BESCHLUSSVORLAGE

Vorlage Nr.:	GB II/340/2018
Status:	öffentlich
Geschäftsbereich:	GB II Bau - Planung - Umwelt
Stichwort:	Tektur Galileo
Aktenzeichen.:	
Datum:	28.03.2018
Verfasser:	Meinhardt Felix

TOP
Tekturantrag zum Neubau Galileo - Neue Mitte in der Walther-von-Dyck-Str. 2-16, Fl.Nrn. 1900/14 u. 1925/13, Gem. Garching

1. Tektur zur Baugenehmigung

Freiflächenplan

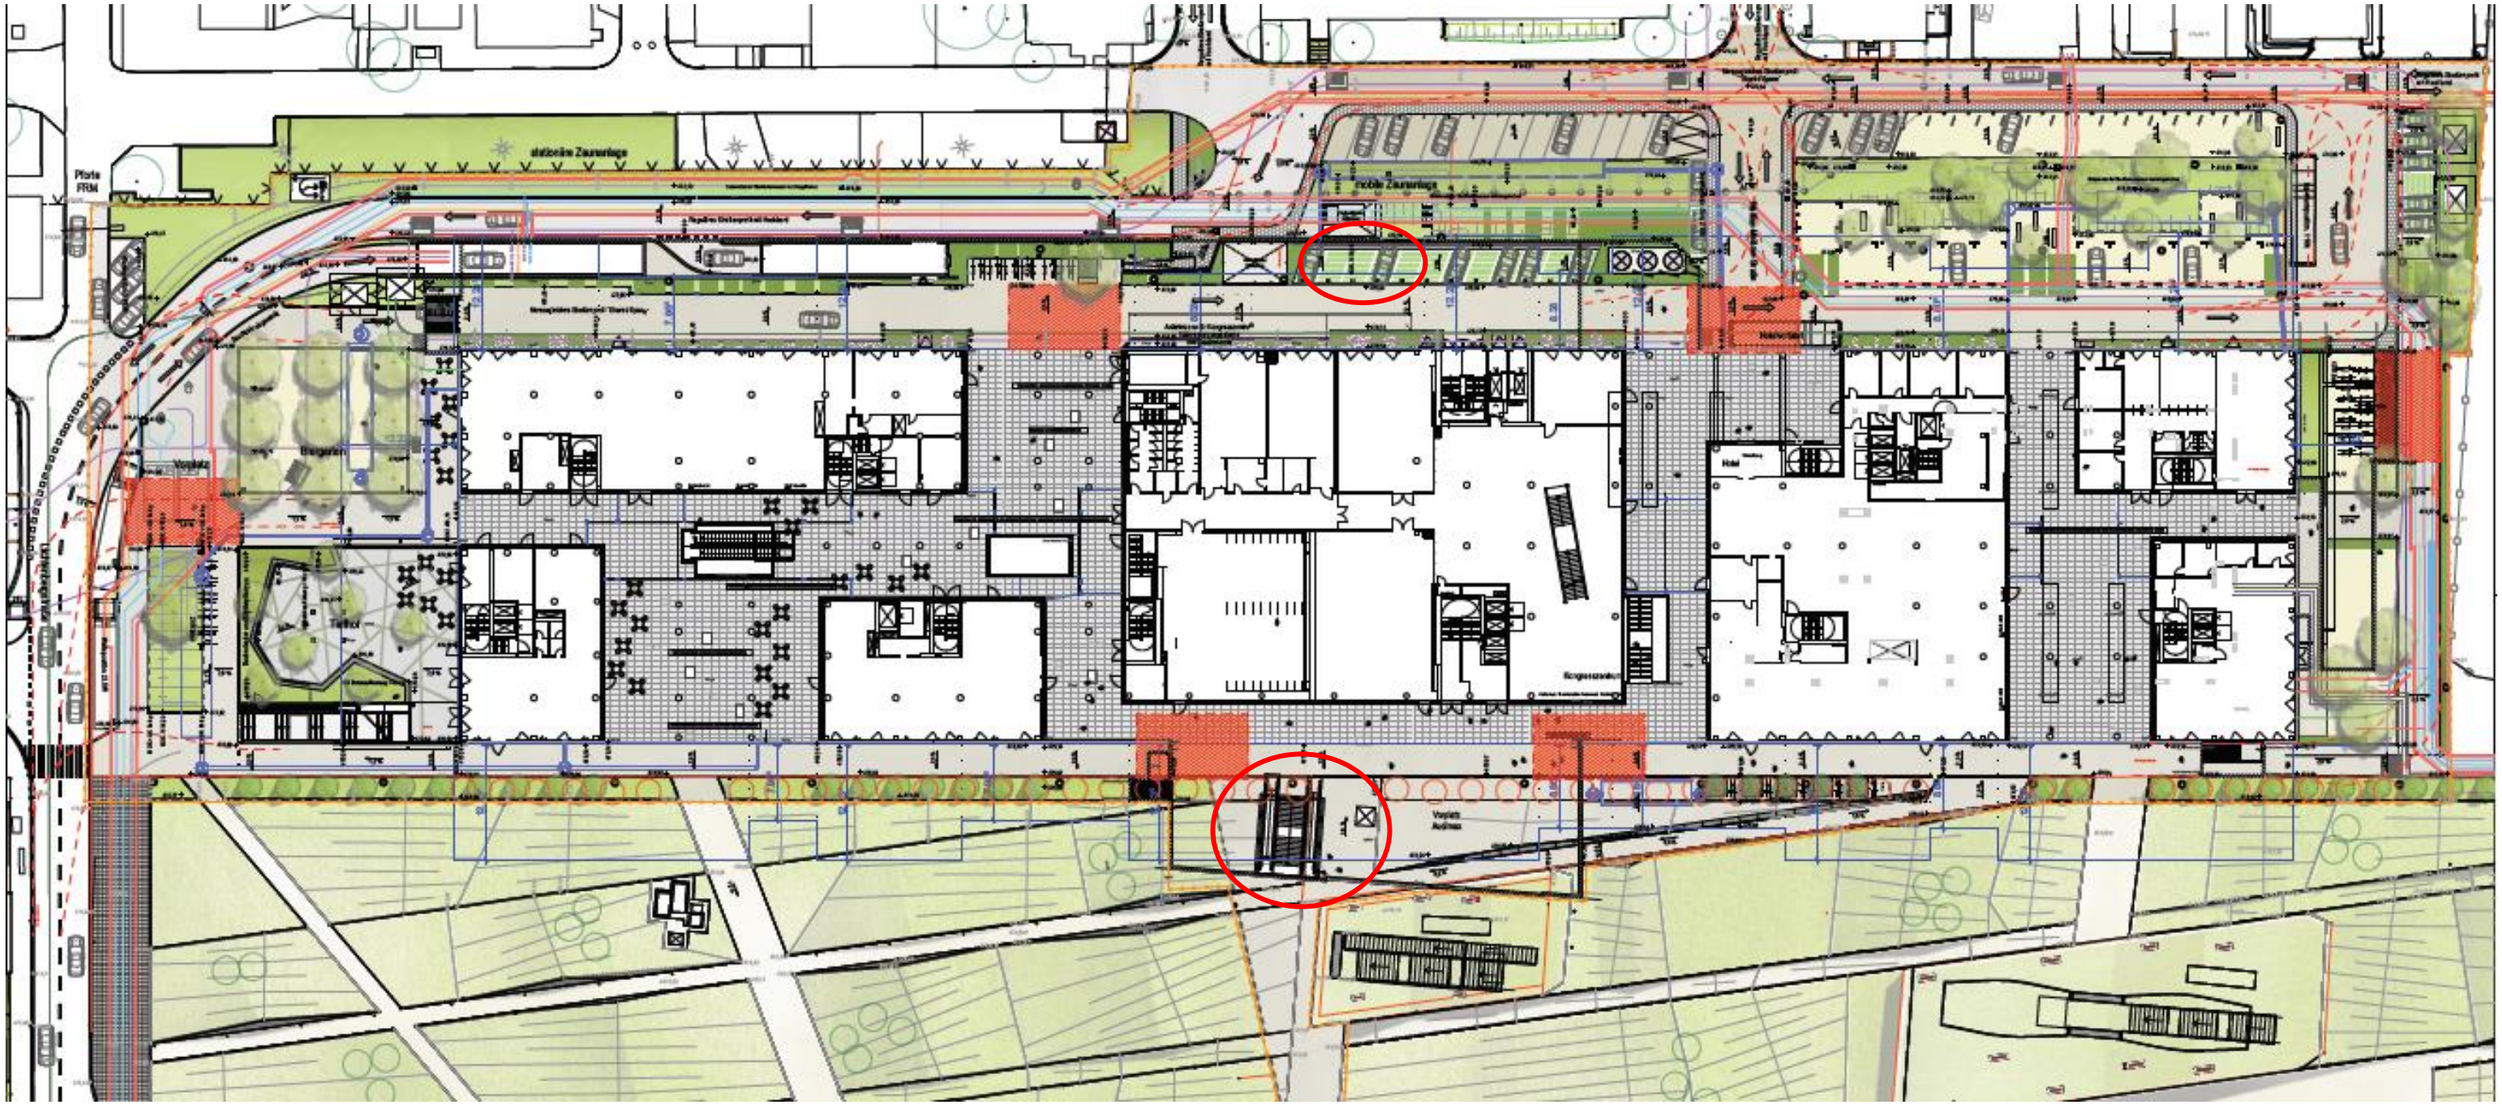
A. Ergänzung von Grünfläche (Schnitthecken)

Neu im Bereich der gesamten Ostfassade auf „Privaten Verkehrsflächen für ein gleichberechtigtes Miteinander von Fußgängern, Radfahrern und Kfz". Bislang waren hier PKW-Stellplätze vorgesehen. Diese Stellplätze sind an andere Stellen der Freianlagen verlagert worden, um die Andienung des Gebäudes für die Feuerwehr zu verbessern. Dadurch ergäbe sich aber ein sehr aufgeräumtes geradliniges Straßenbild, das zum Schnellfahren verleiten würde. Beabsichtigt ist aber wie bisher ein „gleichberechtigtes Miteinander von Fußgängern, Radfahrern und Kraftfahrzeugen". Die Straße soll daher wie eine verkehrsberuhigte Zone gestaltet werden und nach unserer Vorstellung auch so gewidmet werden. Die Schnitthecken sorgen zudem für einen gewissen Abstand zwischen Fahrzeugverkehr und Fassade, sodass Fußgänger ungefährdet aus den Höfen auf die Fahrbahn treten können.

B. Einhausung (Papier-) Müllpresse

Diese soll an die gängige Größe von Papierpressen angepasst und daher schmäler und länger als im genehmigten Bauantragsplan ausgeführt werden. Der umbaute Raum bleibt < 75 m³.

C. Verlagerung Warteposition Taxi

Diese soll zu Gunsten des unter B genannten Grünstreifens an die Walther-Meißner-Str. verlegt werden. Dort wären die Taxis auch für die mit der U-Bahn ankommenden Kunden erheblich besser aufzufinden.

D. Verlagerung PKW-Stellplätze entlang Ostfassade

Diese solle zu Gunsten des unter A genannten Grünstreifens an gegenüberliegenden Fahrbahnrand verlegt werden.

E. Verlagerung PKW- und Radstellplätze im Süden

Diese PKW-Stellplätze sollen zu Gunsten einer verbesserten Verkehrsführung von dem nördlichen Fahrbahnrand an den gegenüberliegenden, südlichen Fahrbahnrand verlegt werden. Damit einhergehend soll die Verlagerung der Fahrradstellplätze.

F. Flächen für die Feuerwehr - lt. digitaler Planzeichnung INDEX 01 v. 27.04.2017

Nach Hinweis vom Brandschutzgutachter wird die nördliche Feuerwehraufstellfläche um 90° gedreht, damit sie auch dann zuverlässig nutzbar ist, wenn die daneben befindlichen LKW-Warteplätze vor der Einfahrt zum FRM2 belegt sind.

G: Trafohäuschen jetzt im Außenbereich

Die hausinternen Vorschriften des Netzbetreibers Bayernwerk haben sich seit Bauantragstellung geändert und verbieten jetzt die Aufstellung der Trafos im UG des Gebäudes. Die Trafos müssen daher – wie allgemein üblich – auch beim Galileo außerhalb des Gebäudes aufgestellt werden. Aufstellorte: zwei im Bereich der südlichen Grenze, einer im Norden im Bereich TG-Zufahrt.

J: Zwischen dem nördlichen U-Bahnausgang und dem Galileo beabsichtigen wir die Herstellung einer Treppenanlage (Festtreppe und 2 Rolltreppen, ohne Dach) sowie eines Aufzuges. Diese Anlagen befinden sich in einem Bereich, in dem bislang nur eine Unterbauung zulässig ist. Wir bitten um Zulassung dieser auch über die Erdoberfläche hinausragenden Bauteile an dieser Stelle.

TG1 Maßstab 1:200

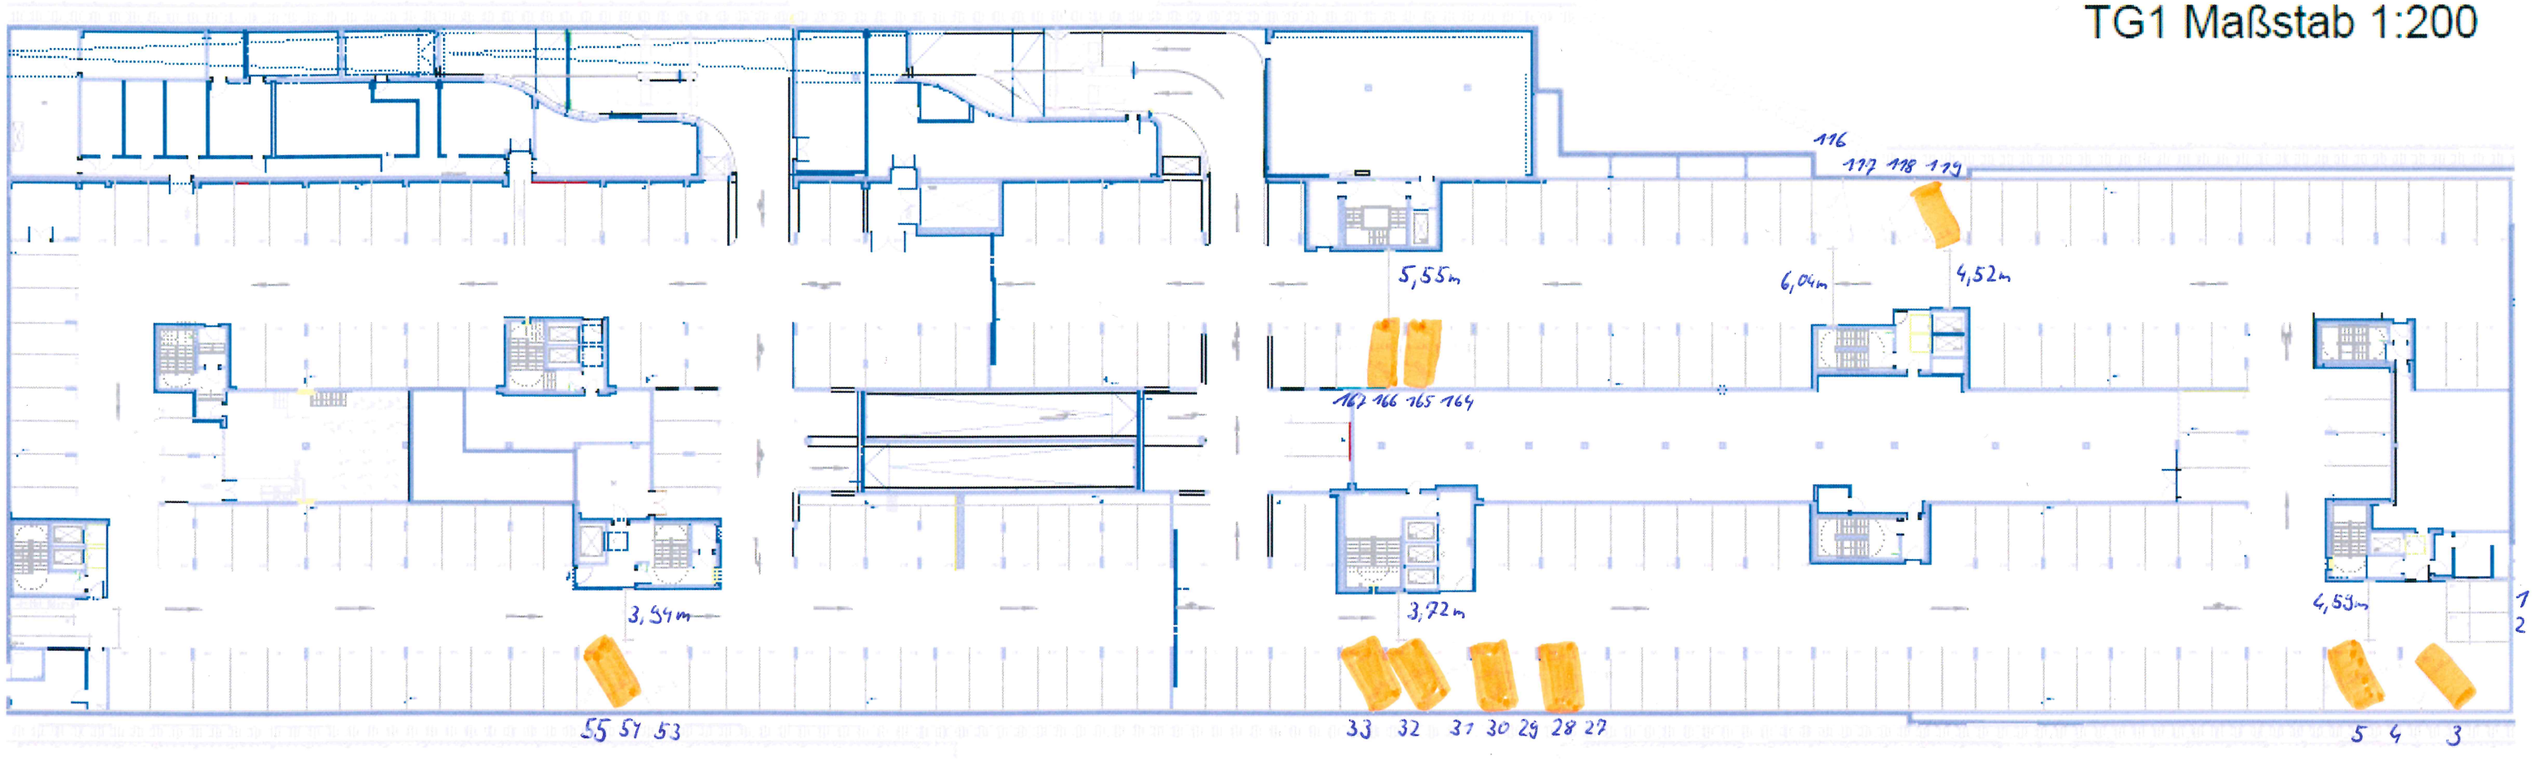
Stellplatz	Erläuterung
1 und 2	sind um 90° gedreht worden, sodass sie jetzt in Fortsetzung der Fahrgasse gerade angefahren werden können, Stellplatzbreite je 2,40 m. Sie entsprechen jetzt uneingeschränkt der GaStellV.
3	hat jetzt einen Aufstellwinkel von 50° und eine Breite von 2,40 m. Gem. GaStellV ist hierfür eine Fahrgassenbreite von 3,58 m erforderlich. Die Fahrgasse ist tatsächlich 4,59 m breit, sodass dieser Stellplatz jetzt der GaStellV uneingeschränkt entspricht.
4 und 5	haben jetzt einen Aufstellwinkel von 67,288° und eine Breite von je 2,40 m. Gem. GaStellV ist hierfür eine Fahrgassenbreite von 4,74 m erforderlich. Die Fahrgasse ist tatsächlich 4,59 m breit und damit 15 cm zu schmal. Wir bitten für diese Stellplätze um Befreiung von der Einhaltung der in der GaStellV vorgeschriebenen Fahrgassenbreite.
27 bis 30	sind leicht gedreht, um die stärkere Drehung der nördlich angrenzenden Stellplätze 31 und 32 zu ermöglichen.

31 und 32	haben jetzt einen Aufstellwinkel von 63,031° und eine Breite von 2,40 m. Die erforderliche Fahrgassenbreite beträgt 4,45 m. Die Fahrgasse beträgt jedoch nur 3,72 m und ist damit 72 cm zu schmal. Wir bitten dennoch um Zulassung dieser Maße bei Vermietung dieser Stellplätze an Dauermieter.
33	hat jetzt einen Aufstellwinkel von 64,374° und eine Breite von 2,50 m. Die erforderliche Fahrgassenbreite beträgt 4,51m. Die Fahrgasse beträgt jedoch nur 3,72 m und ist damit 79 cm zu schmal. Wir bitten dennoch um Zulassung dieser Maße bei Vermietung dieser Stellplätze an Dauermieter.
53	Durch Drehung der Stellplätze 54 und 55 reicht der Platz im Bereich der bisherigen Stellplätze 53-55 nicht mehr für drei Stellplätze aus. Der (bisherige) Stellplatz Nr. 53 entfällt.
54 und 55	sind jetzt mit einem Aufstellwinkel von 59° angeordnet und benötigen bei einer Breite von 2,50 m eine Fahrgasse von 3,93 m. Die Fahrgasse beträgt 3,94 m, die Stellplätze sind damit jetzt normgerecht.

69 Nach Abzug einer möglichen Aufstellfläche für Einkaufswagen verbleibt eine Stellplatzbreite von 3,03 m. Der Stellplatz kann durch Geradeausfahrt angesteuert werden. Er ist damit normgerecht.

Die bisherige unscharfe Darstellung einer größeren Fläche für die Einkaufswagen beruhte auf einem Layerfehler, der durch den Plandruck mit einem anderen Programm als die Planherstellung verursacht worden ist. Wir bitten diesen Fehler zu entschuldigen.

90 und 91 Hier gibt es gegenüber dem genehmigten Zustand lediglich eine Verbreiterung der Stellplätze (genehmigt 3,00 m Breite, jetzt 3,20 m Breite). Die Anfahrbarkeit der Stellplätze ist damit gegenüber der Baugenehmigung verbessert.

097 Der Stellplatz entfällt. An seiner Stelle befindet sich jetzt eine Schleuse zum Lastenaufzug.

116 u. 117 haben jetzt einen Aufstellwinkel von 80°, um die bessere Drehung der benachbarten Stellplätze 118 und 119 zu ermöglichen. Die Fahrgassenbreite war und ist 6,04 m bei einer Stellplatzbreite von 2,50 m.

118 u. 119 haben jetzt einen Aufstellwinkel von 65° bei einer Breite von 2,36 m. Die erforderliche Fahrgassenbreite liegt bei 4,68 m. Die Fahrgasse ist demnach 32 cm zu schmal. Wir bitten für diese Stellplätze um Befreiung von der Einhaltung der in der GaStellV vorgeschriebenen Breiten.

164-167 haben jetzt einen Aufstellwinkel von 83,5° und eine Breite von je 2,40 m. Die erforderliche Fahrgassenbreite liegt bei 5,82 m, beträgt tatsächlich 5,55m. Die Fahrgasse ist demnach 27 cm zu schmal. Wir bitten für diese Stellplätze um Befreiung von der Einhaltung der in der GaStellV vorgeschriebenen Fahrgassenbreite

201 Der Stellplatz entfällt.

TG2 Maßstab 1:200

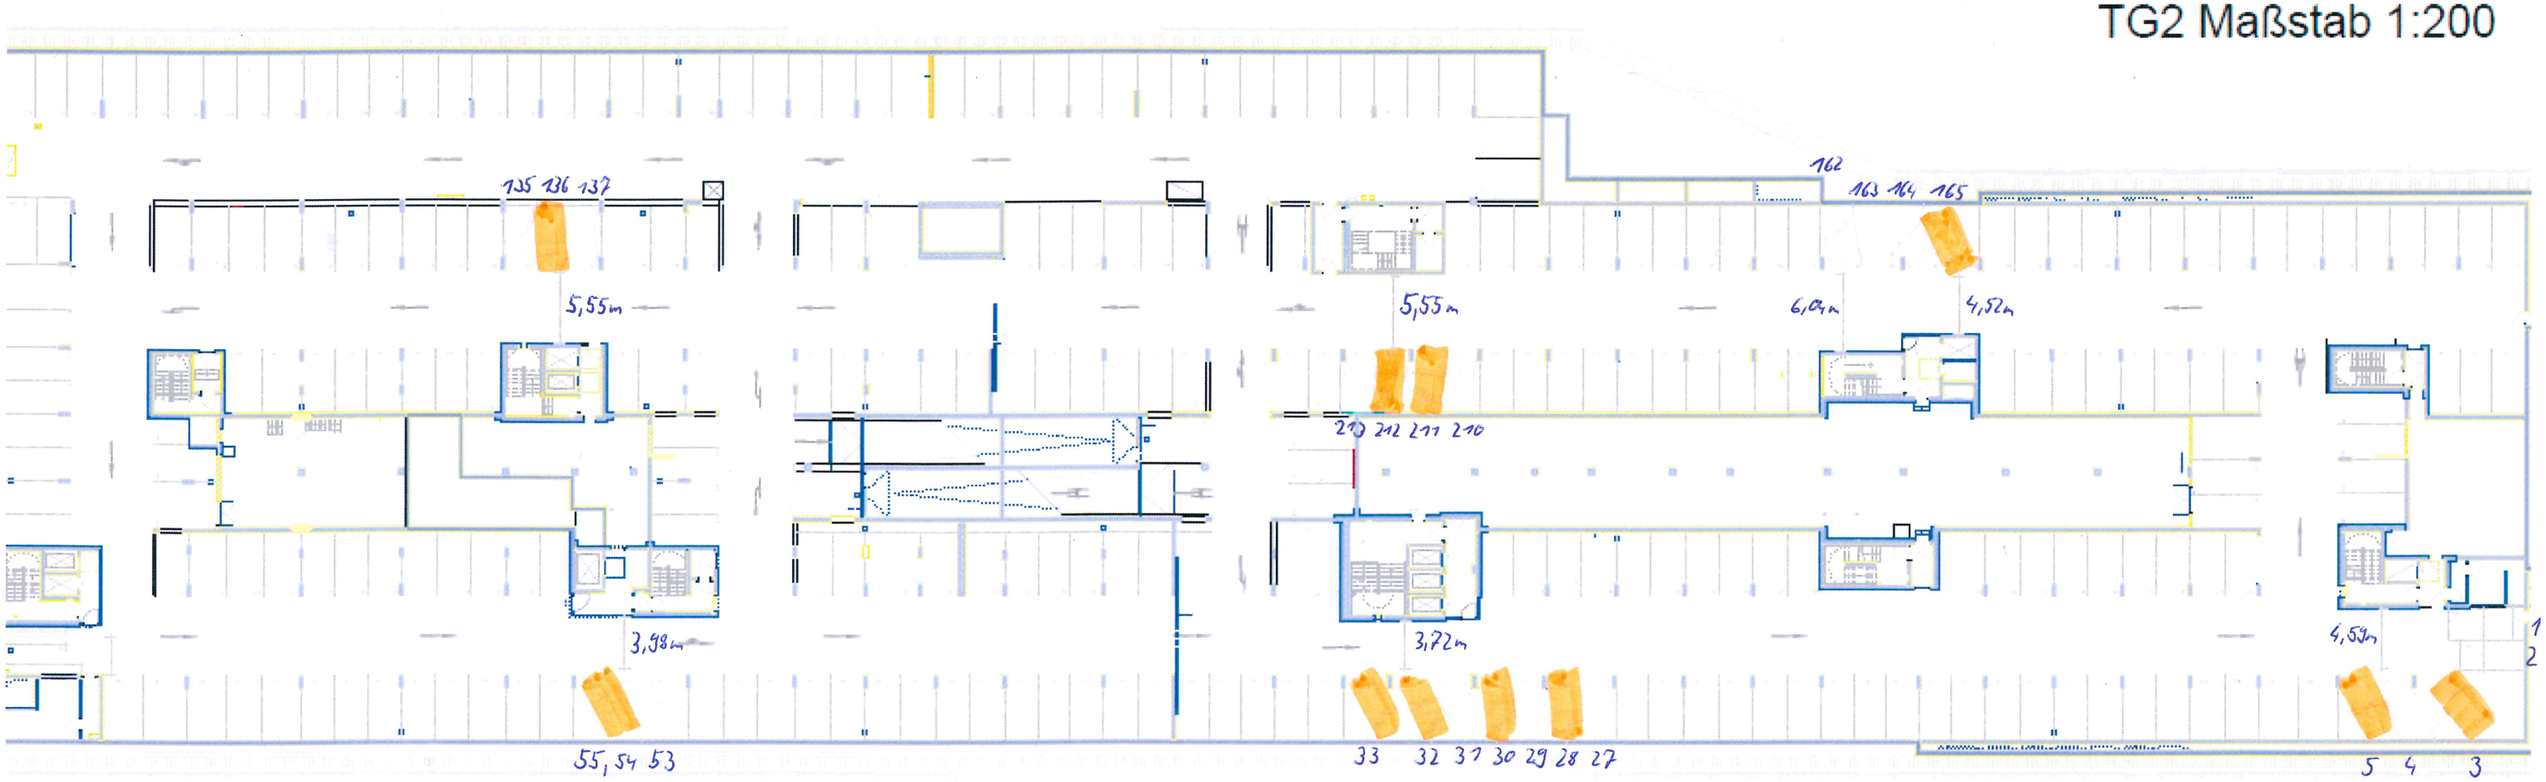
Stellplatz	Erläuterung
1 und 2	(wie in TG 1) sind um 90° gedreht worden, sodass sie jetzt in Fortsetzung der Fahrgasse gerade angefahren werden können, Stellplatzbreite je 2,40 m. Sie entsprechen jetzt uneingeschränkt der GaStellV.
3	(wie in TG 1)hat jetzt einen Aufstellwinkel von 50° und eine Breite von 2,40 m. Gem. GaStellV ist hierfür eine Fahrgassenbreite von 3,58 m erforderlich. Die Fahrgasse ist tatsächlich 4,59 m breit, sodass dieser Stellplatz jetzt der GaStellV uneingeschränkt entspricht.
4 und 5	(wie in TG 1) haben jetzt einen Aufstellwinkel von 67,288° und eine Breite von je 240 cm. Gem. GaStellV ist hierfür eine Breite von 4,74 m erforderlich. Die Fahrgasse ist tatsächlich 4,59 m breit und damit 15 cm zu schmal. Wir bitten für diese Stellplätze um Befreiung von der Einhaltung der in der GaStellV vorgeschriebenen Fahrgassenbreite.
27 bis 30	sind leicht gedreht, um die stärkere Drehung der nördlich angrenzenden Stellplätze 31 und 32 zu ermöglichen.

31 und 32	haben jetzt einen Aufstellwinkel von 63,031° und eine Breite von 2,40 m. Die erforderliche Fahrgassenbreite beträgt 4,45 m. Die Fahrgasse beträgt jedoch nur 3,72 m und ist damit 72 cm zu schmal. Wir bitten dennoch um Zulassung dieser Maße bei Vermietung dieser Stellplätze an Dauermieter.
33	(wie in TG 1) hat jetzt einen Aufstellwinkel von 64,374° und eine Breite von 2,50 m. Die erforderliche Fahrgassenbreite beträgt 4,51m. Die Fahrgasse beträgt jedoch nur 3,72 m und ist damit 79 cm zu schmal. Wir bitten dennoch um Zulassung dieser Maße bei Vermietung dieser Stellplätze an Dauermieter.
53	(wie in TG 1) Durch Drehung der Stellplätze 54 und 55 reicht der Platz im Bereich der bisherigen Stellplätze 53-55 nicht mehr für drei Stellplätze aus. Der (bisherige) Stellplatz Nr. 53 entfällt.
54 und 55	sind jetzt mit einem Aufstellwinkel von 59° angeordnet und benötigen bei einer Breite von 2,50 m eine Fahrgasse von 3,93 m. Die Fahrgasse beträgt 3,94 m, die Stellplätze sind damit jetzt normgerecht.

69	Nach Abzug einer evtl. Aufstellfläche für Einkaufswagen verbleibt eine Stellplatzbreite von 3,03 m. Der Stellplatz kann durch Geradeausfahrt angesteuert werden. Er ist damit normgerecht. Die bisherige unscharfe Darstellung einer größeren Fläche für die Einkaufswagen beruhte auf einem Layerfehler, der durch den Plandruck mit einem anderen Programm als die Planherstellung verursacht worden ist. Wir bitten diesen Fehler zu entschuldigen.

135-137 Die Stellplatznummerierung wies hier bisher drei Stellplätze aus, die Stellplatzmarkierung jedoch nur zwei. tatsächlich haben wir hier drei Stellplätze vorgesehen und im beiliegenden korrigierten Plan auch eingetragen. Die Stellplätze haben eine Breite von 2,40 m und einen Aufstellwinkel von 84°, was nach GaStellV eine Fahrgasse von 5,85 m erfordert. Tatsächlich ist die Fahrgasse 5,55 m breit, also 30 cm zu schmal. Wir bitten für diese Stellplätze um Befreiung von der Einhaltung der in der GaStellV vorgeschriebenen Fahrgassenbreite.

162 u. 163 (wie TG 1 116 u. 117) haben jetzt einen Aufstellwinkel von 80°, um die bessere Drehung der benachbarten Stellplätze 118 und 119 zu ermöglichen. Die Fahrgassenbreite war und ist 6,04 m bei einer Stellplatzbreite von 2,50 m.

164 u. 165 (wie TG 1 118 u. 119) haben jetzt einen Aufstellwinkel von 65° bei einer Breite von 2,36 m. Die erforderliche Fahrgassenbreite liegt bei 4,68 m. Die Fahrgasse ist demnach 32 cm zu schmal. Wir bitten für diese Stellplätze um Befreiung von der Einhaltung der in der GaStellV vorgeschriebenen Breiten.

210-213 (wie TG 1 164-167) haben jetzt einen Aufstellwinkel von 83,5° und eine Breite von je 2,40 m. Die erforderliche Fahrgassenbreite liegt bei 5,82 m, beträgt tatsächlich 5,55m. Die Fahrgasse ist demnach 27 cm zu schmal. Wir bitten für diese Stellplätze um Befreiung von der Einhaltung der in der GaStellV vorgeschriebenen Fahrgassenbreite.
